「(仮称) 株式会社桂物流 共同住宅新築工事」に係る協議内容

1. 申出の内容

2. 協議の経過及び内容

完成予想図

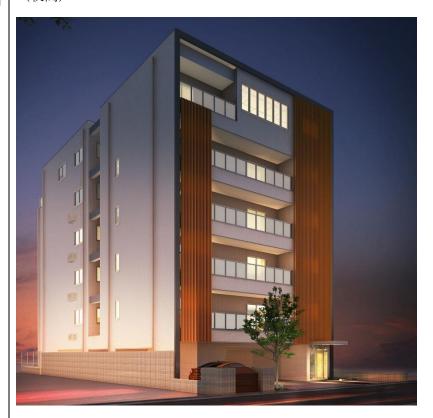
① 外壁の色彩について

白色系の外壁については、過度に明るくならないようにするとともに、縁取り鋼板や 格子ルーバーについても、外壁とのコントラスト (明度差) が大きくならない明度とし、 周辺景観との調和に配慮して下さい。

また、図面等に記載されたマンセル値を再確認し、必要に応じて図面等を修正して下さい。

白色系外壁については、過度に明るくならないよう明度を下げ、YR系のアイボリー色に変更するとともに、縁取り鋼板と格子ルーバーについては、外壁とのコントラスト(明度差)を小さくするために明度を上げ、周辺景観との調和に配慮します。

なお、図面に記載したマンセル値を再確認した結果、マンセル値の修正はありません。 パース図の建物の着色に誤りがありましたので修正します。

白色系外壁については、過度に明るくならないよう明度を下げ、アイボリー色に変更 するとともに、外壁とのコントラストを小さくするために縁取り鋼板や格子ルーバーに ついては、明度を上げ、周辺景観との調和に配慮することが示された。

また、図面等に記載されたマンセル値を再確認した結果、パース図に示された建物の 色が修正された。
